Detaljregulering Gimsmarkvegen

Plan- id: 2021007

Merknader etter høring og offentlig ettersyn 19.10.2022 – 06.12.2022

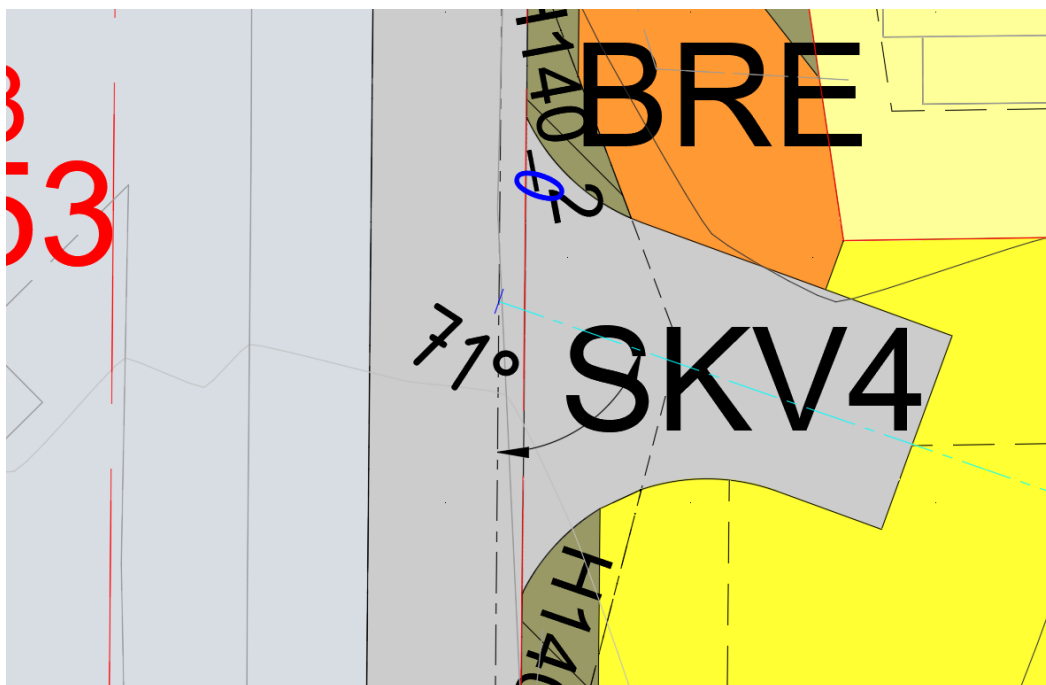
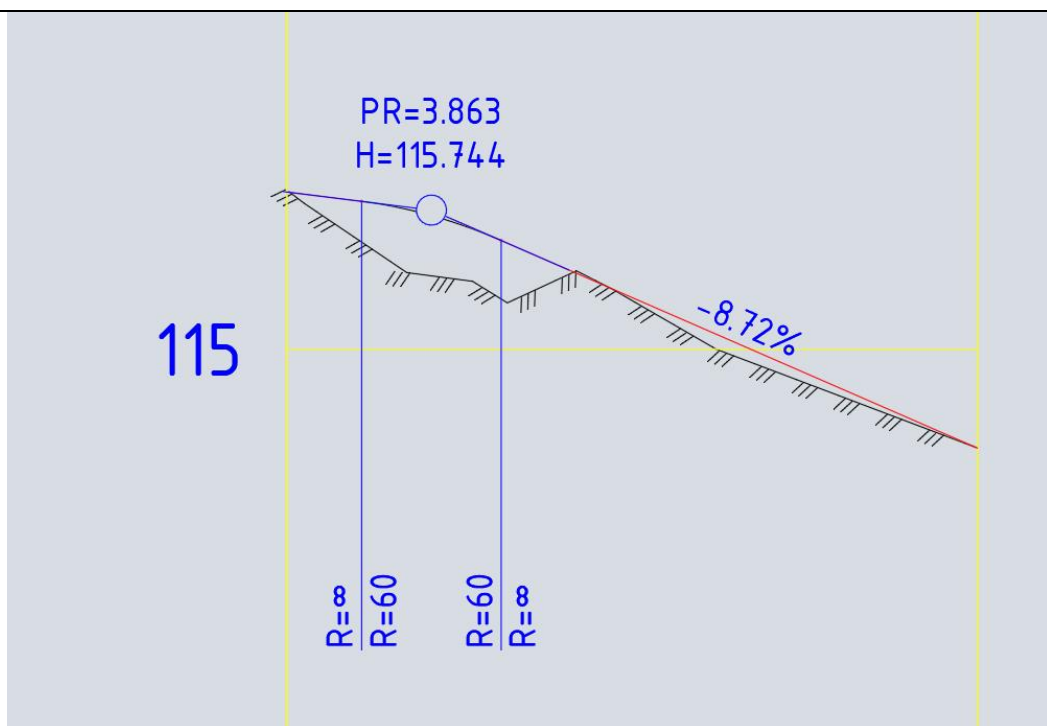
6. Gimsmarkvegen Velforening finner det merkelig at det fremmes et planforslag til høring hvor universell utforming ikke er ivare tatt på lekeplassen. Dette vil i liten grad ivareta alle lag av befolkningen og være direkte diskriminerende for de som trenger tilrettelegging. Framlagte løsning er i direkte strid med formålsparagrafen § 1-1 i plan- og bygningsloven hvor: *Loven skal fremme bærekraftig utvikling til beste for den enkelte, samfunnet og framtidige generasjoner. (...) Det skal legges vekt på langsiktige løsninger (...) Prinsippet om universell utforming skal ivaretas i planleggingen og kravene til det enkelte byggetiltak.* Videre mener Gimsmarkvegen Velforening at

en slik løsning ikke følger de krav som følger av TEK17 (Byggeteknisk forskrift) § 8-2, hvor det framgår at uteareal har krav om universell utforming.

Gimsmarkvegen velforening mener det i mye større grad må tilstrebes og jobbes med bedre løsninger for lekeplassen som oppfyller krav til universell utforming.

Velforeningen vil også bemerke at en løsning hvor lekeplassen ikke er universelt utformet er i strid med kommunens norm for leke- og uteoppholdsareal. Her vises det til kriteriene for *Kriterier for å kunne beregnes som uteromsareal*.

6. Utearealet er privat, og således ikke omfattet av TEK17 §8-2 opparbeidet uteareal med krav om universell utforming. BLK er eneste areal i planområdet som ikke allerede er bebyggt, med unntak av område for planlagt tiltak. Område for planlagt tiltak vil ikke være tilgjengelig fra Gimsmarkvegen for rullestolbrukere innenfor krav til stigning, og er derfor også et uegnet areal for universelt utformet lekeplass.

Plan- og bygningsloven §12-7 gir kommunen adgang til å stille krav om universell utforming av lekeplass. Dette må likevel vurderes opp mot hvorvidt dette er hensiktsmessig. Planlagt areal til lekeplass har kvaliteter som naturlekeplass, med trær og naturlig utforming. En tilrettelegging for universell utforming på deler av dette området vil medføre store terrenginngrep, og vil fremstå som svært kunstig. For å bedre belyse dette har regulant modellert lekeplass der nederste del har 5% stigning, altså universelt utformet, mens øvre del har 1/3 og 1/6 stigning. Resultatet illustreres under. Regulant vurderer at området i større grad bør bevares uten terrenginngrep, og man heller bør se på andre muligheter i området, enten barnehagens lekearealer eller rekkefølgekrav i forbindelse med fremtidig utbygging på travbanen på østsiden.

Etter gjennomgang av planforslaget kom man frem til at den beste løsningen ville være å etablere universelt utformet lekeplass i tilknytning til nytt boligfelt på BKS2 mens naturlekeplassen får beholde sitt naturlige preg.

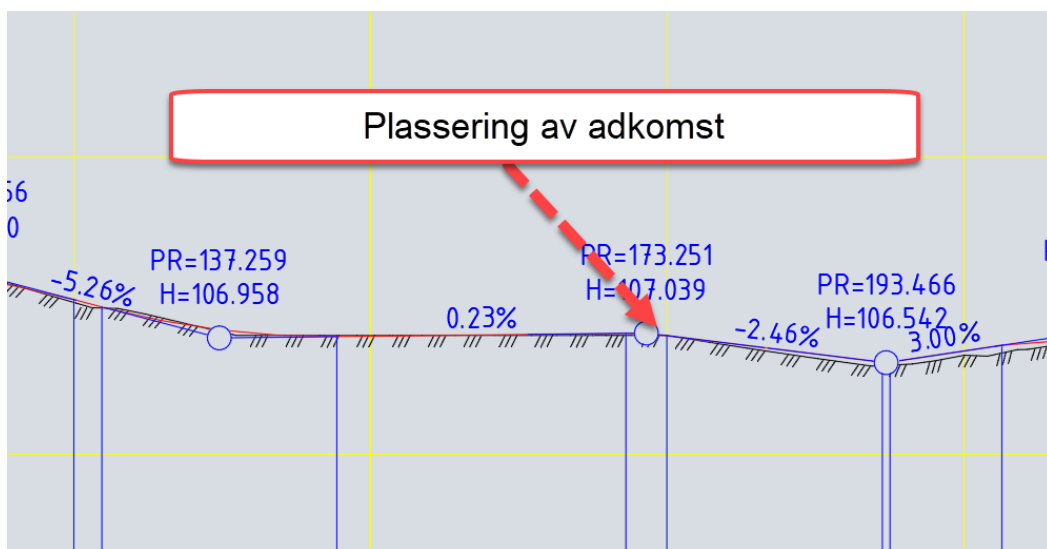
1. Anbefalt linjeføring, hvor vinkler mindre enn 70 og større enn 110 grader bør unngås. Ut ifra de innsendte skissene til oppstartsvarelet så ser dette ut til å ikke være tilfellet.

1. Avkjørsel har i utgangspunktet ikke krav til linjeføring som T-kryss før ÅDT er >50 og ÅDT på primærvegen er >2000. Figur under viser uansett at avkjørsel vil komme innenfor krav i N100
